COMUNE DI FUBINE MONFERRATO

Aggiornamento Elaborato 2 del PAI Po
Aggiornamento Mappe aree allagabili del PGRA

SCHEDA DI SINTESI

Comune: FUBINE

Figura 1: PAI VIGENTE

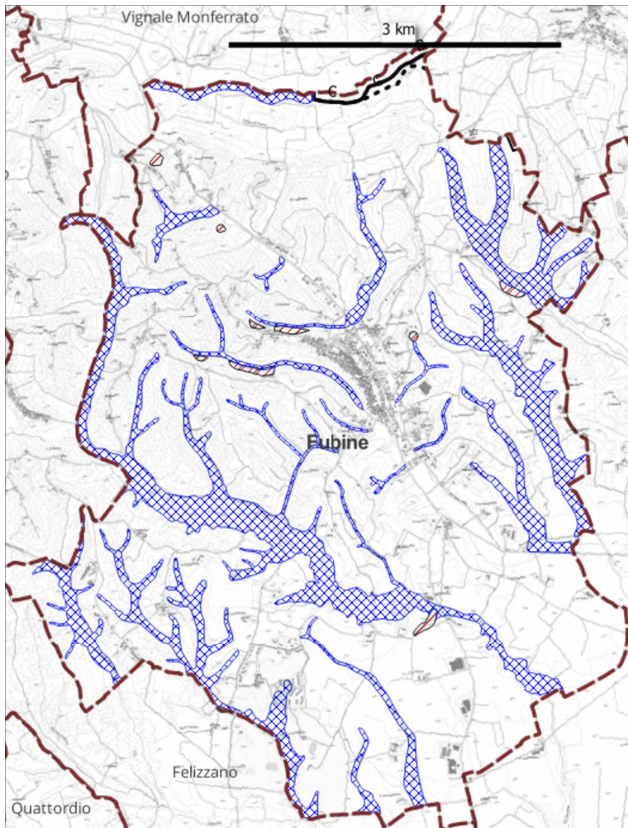
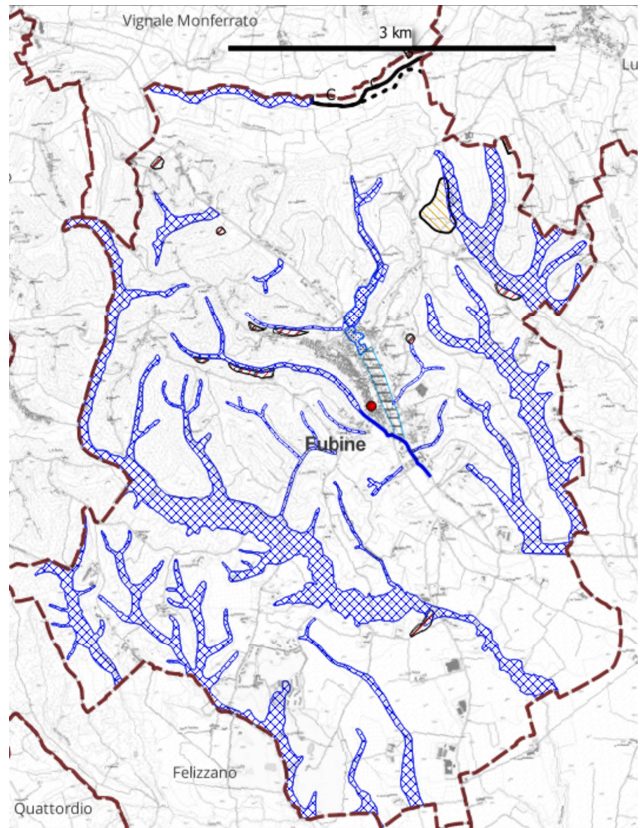
- **Modifica locale**
 - Versante (inserimento di una frana puntuale di recente formazione nel concentrico)
 - Corso d'acqua (correzione di errori materiali rispetto al precedente adeguamento PAI)
- ~~Aggiornamento complessivo delle aree in dissesto idraulico e idrogeologico del territorio comunale~~ _____
- ~~Altro~~ _____ specificare.....

- Aggiornamento della base cartografica di riferimento mediante la sostituzione della Carta Tecnica Regionale con la Base Territoriale degli Enti di Riferimento, aggiornamento anno 2019
- Correzione di errori materiali
- Adeguamento delle campiture alla nuova base di riferimento BDTRE
- Revisione della rete idrografica principale e secondaria
- Revisione dei dissesti legati al reticolo idrografico tenuto conto sia della reale situazione controllata in sito sia di una serie di interventi di sistemazione idraulica
- Revisione della nomenclatura delle Classi di Pericolosità della Carta di Sintesi, tenuto conto delle indicazioni della DGR 64-7417 del 7 aprile 2014.
